En forma esquemática de la planta propuesta, vamos a explicar los diferentes criterios utilizados siempre teniendo presente el **Decreto 68/2000 del G.V. que regula la Ley 20/1.997 para la promoción de la ACCESIBILIDAD.**

SE HAN UTILIZADO CRITERIOS DE LIMPIEZA ESPACIAL Y FACILIDAD DE COMPRENSIÓN, PROCURANDO ACERCARNOS A LOS PRINCIPIOS ACERTADOS DEL DECRETO 68/2000

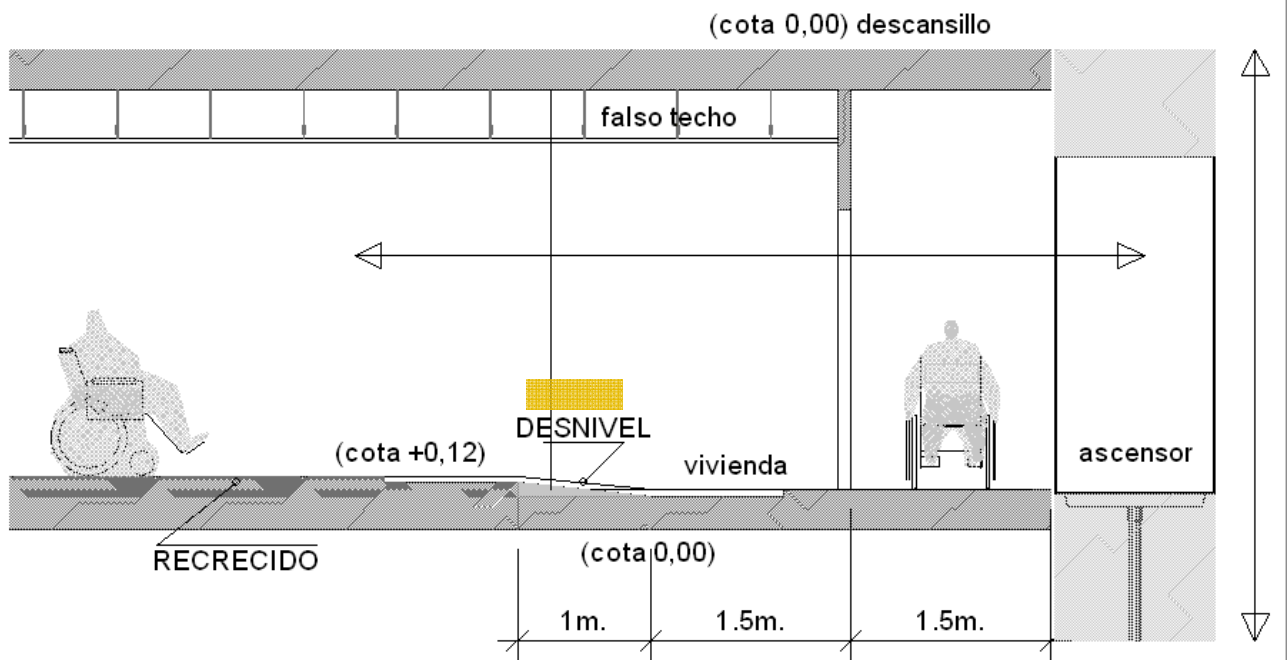
Acceso a la vivienda (1) con cota 0,00 de referencia.
¡¡ OJO !! Proteger la puerta inferiormente 30cm. (zona expuesta a golpes involuntarios).

En esta zona (2) de recibir, se implantaría la RAMPA de conexión entre las diferencias de cotas (en el suelo), que se producen al nivelar y dar el tratamiento adecuado a la vivienda y el descansillo sin tratar (cota 0,00 de referencia).

En el espacio COMÚN o zona de estar y ofrecer, se desarrollarán las actividades propias y compartidas de los usuarios, situando una zona de manufactura y preparado de productos para poder alimentarse, celebrar, etc. (en verde).

Estas zonas están destinadas al descanso o actividad más particular de los componentes familiares.

Zona más privada utilizada para la higiene personal.

Las puertas correderas preferiblemente.

Según el Decreto 68/2000 del G.V. que desarrolla la Ley 20/97 EN REFORMAS, cuando la longitud de la plataforma de conexión entre dos cotas diferenciadas NO EXCEDE de 3,00m. puede adoptar un desnivel del 12% →

→ Que **disponemos de 12cm. cada 1m. de rampa**, para absorber la diferencia de cota entre la vivienda adaptada y nivelada con su acabado a elegir y la cota actual del exterior (descansillo).

→ Siguiendo con la flexibilidad (argumentada) de las REFORMAS y admitida por el Decreto 68/2000 del G.V., **podemos forzar el descansillo hasta un diam. de 140cm.**

Hemos ojeado el BLOG y vemos que la opción propuesta por el carpintero es factible incluso dándole a B un grosor mínimo de 1cm. y tomando el nivel progresivamente para alcanzar una diferencia (según vuestras informaciones colgadas en el BLOG, 5+1cm.) **asumible por la RAMPA inicial que es opcional.**
